5/7.8.1 – REVIZIJA PROJEKTA INFORMACIONO-KOMUNIKACIONOG SISTEMA-SISTEM OZVUČENJA
Investitor:	Infrastruktura železnica Srbije
Naručilac:	China Railway International Corporation Ltd.
Objekat:	Pruga Beograd - Subotica državna granica (Kelebija), DEONICA PRUGE NOVI SAD - SUBOTICA - DRŽAVNA GRANICA (KELEBIJA), u Novom Sadu, Kisaču, Stepanovićevu, Zmajevu, Vrbasu, Lovćencu, Malom Iđošu, Bačkoj Topoli, Žedniku, Naumovićevu i Subotici , K.O. Novi Sad I, K.O. Novi Sad IV, K.O. Kisač, K.O. Rumenka, K.O. Stepanovićevo , K.O. Čenej, K.O. Bačko Dobro Polje, K.O. Vrbas, K.O. Vrbas - grad, K.O. Zmajevo , K.O. Kucura, K.O. Lovćenac, K.O. Mali Iđoš, K.O. Feketić, K.O. Bačka Topola , K.O. Bačka Topola - Grad, K.O. Mali Beograd, K.O. Bikovo, K.O. Donji Grad, K.O. Žednik , K.O. Novi Grad, K.O. Palić, K.O. Stari Grad, na katastarskim parcelama prema spisku priloženom u Glavnoj svesci
Vrsta tehničke dokumentacije:	PZI Projekat za izvođenje

Oznaka i naziv dela projekta:	**5/7.8 – Revizija projekta informaciono-komunikacionih sistema – sistem ozvučenja, lokacija Naumovićevo**
Vrsta radova:	Novi objekat
Projektant:	Dirigent Acoustics d.o.o. Mažuranićeva 29/9, Beograd
Odgovorno lice projektanta:	**mr Dejan

Slika 2. Model perona i stanice sa dispozicijom zvučnika na železničkoj stanici Naumovićevo

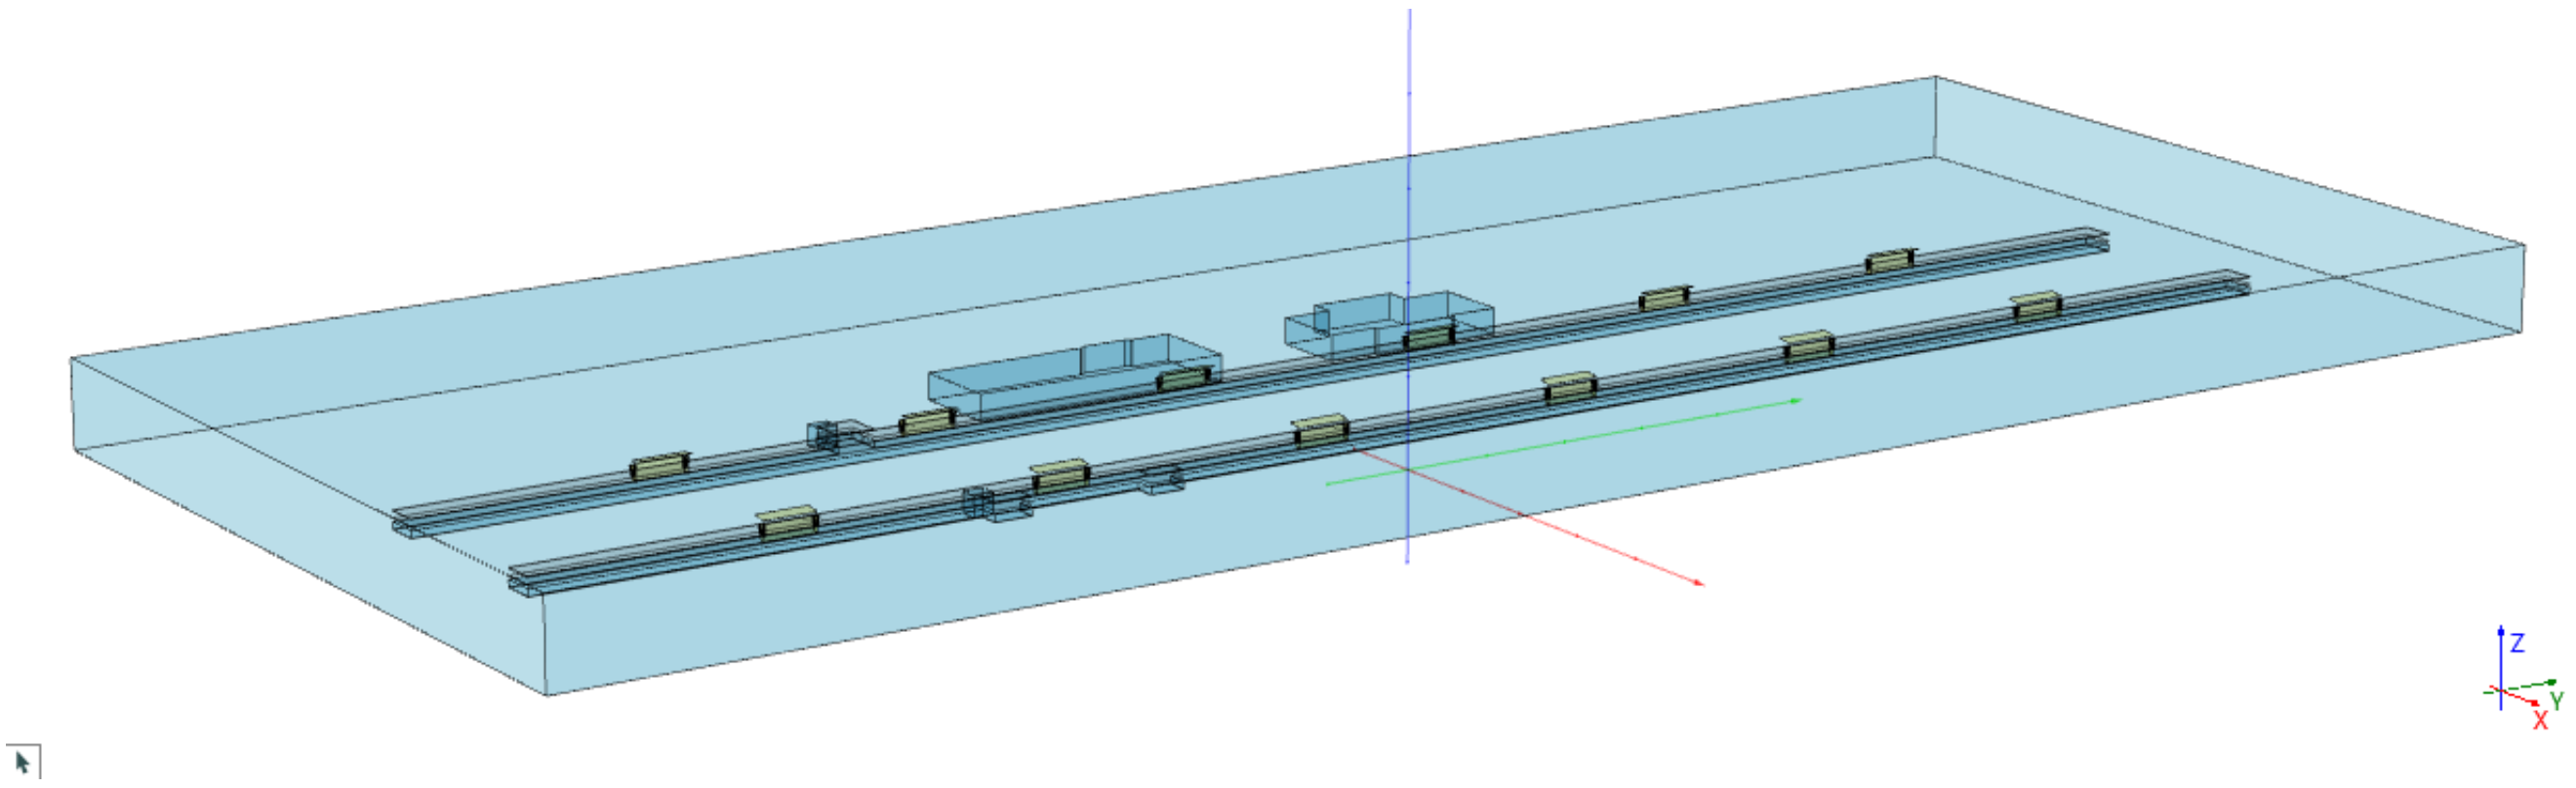
Na slici 2 prikazan je model stanice i pripadajućih perona u softverskom paketu EASE 5 sa dispozicijom svih zvučnika u novoprojektovanom stanju.

Naziv crteža:
LOKACIJA NAUMOVIĆEVO
Jednopolna šema - Planirani sistem razglasa na peronima
Razmera: -

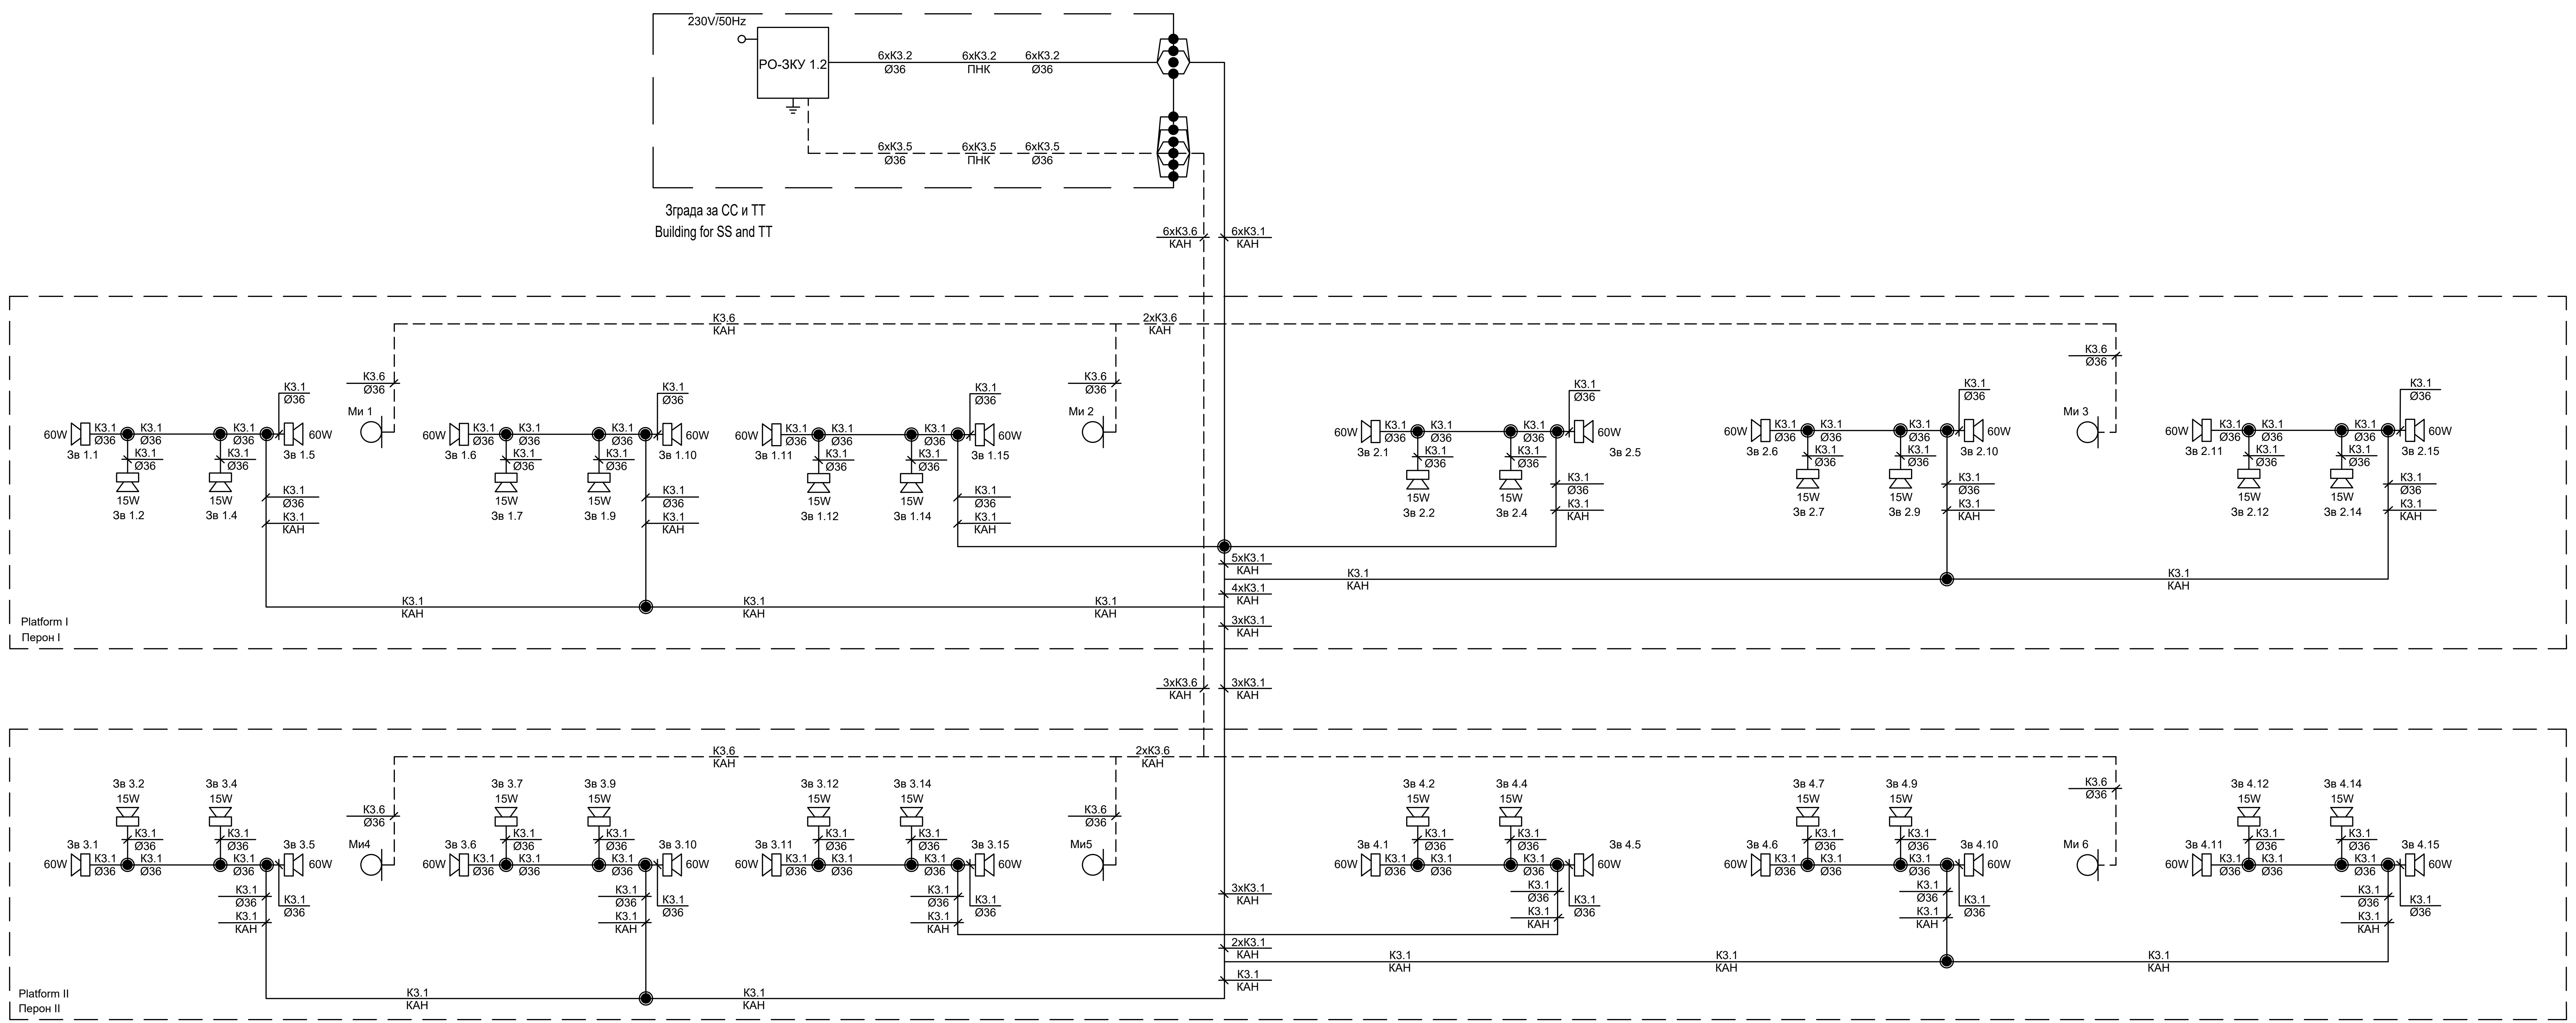
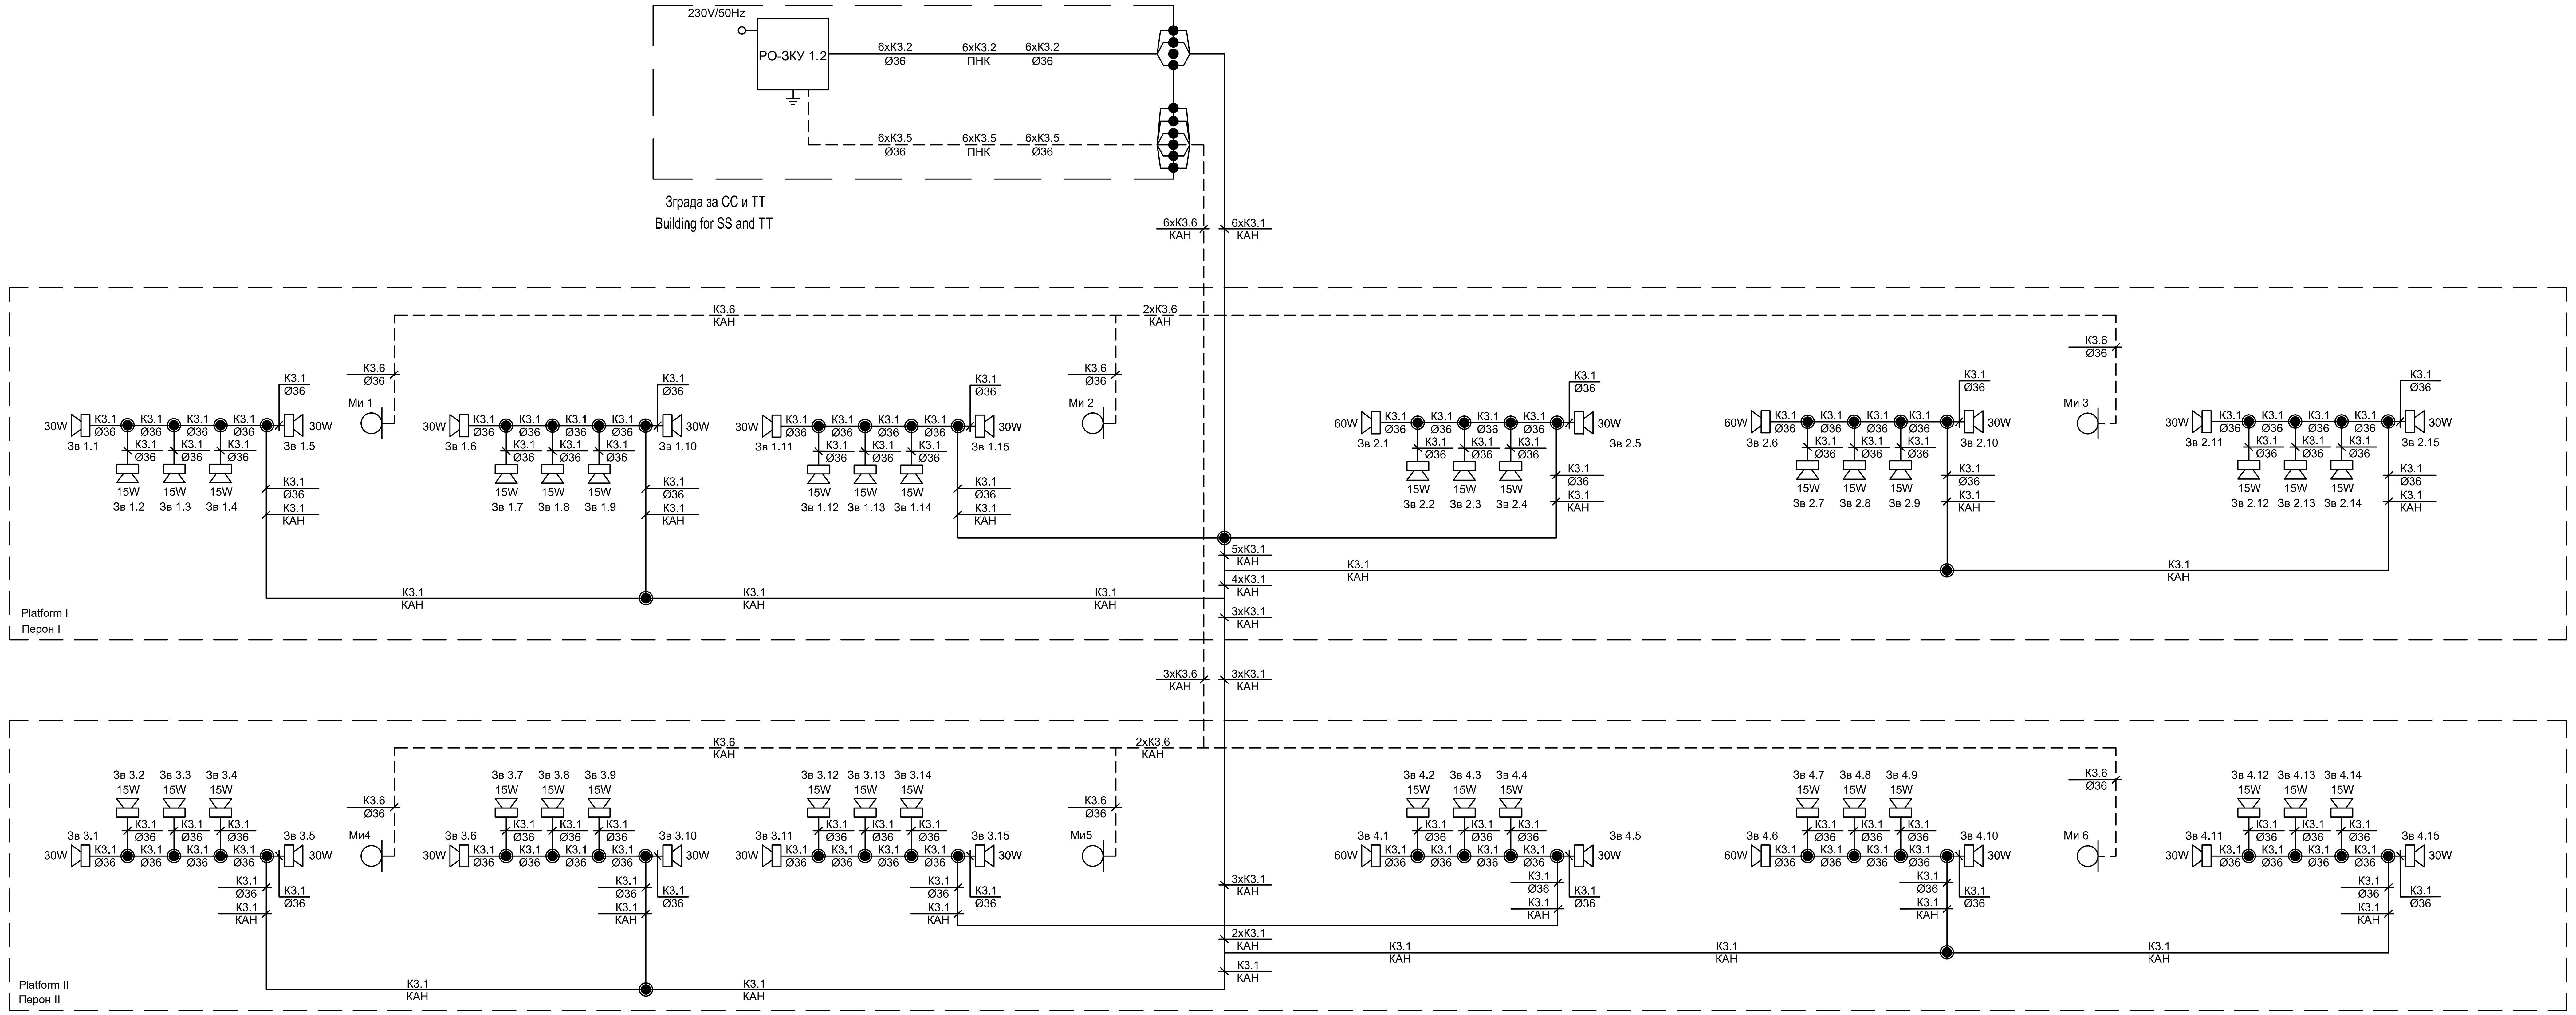
- Sve zvučnike tipa Bosch LBC 3210 postavljene horizontalno ispod nadstrešnice „kućica“ na peronima demontirati ili isključiti sa dovod signala. Ukupno na objektu ima 12 postavljenih „kućica“, odnosno potrebno je demontirati 12 zvučnika tipa Bosch LBC 3210.

- Sve zvučnike koji su postavljeni na stubovima „kućica“ sa spoljne strane, okrenuti ka peronima i podesiti tako da rade u režimu pojačanja 0 dB (60 W).

- Sve zvučnike postavljene sa unutrašnjih strana „kućica“, na stubovima podesiti tako da rade u režimu pojačanja -6 dB (15 W).
- Ostaviti postojeća podešavanja digitalne obrade signala u sistemu za ozvučavanje i obaveštavanje (*high p*ass filter sa početnom frekvencijom od 330 Hz i karakteristikom uspona od 12 dB/oktavi i *low pass* filter sa frekvencijom odsecanja na 6800 Hz i karakteristikom opadanja od 12 dB/oktavi).

Na crtežu 01 u u grafičkom prilogu data je dispozicija zvučnika na peronima železničke stanice u novoprojektovanom stanju. Na crtežu 02 u grafičkom prilogu je dana jednopolna šema sistema razglasa na lokaciji Naumovićevo u novoprojektovanom stanju.
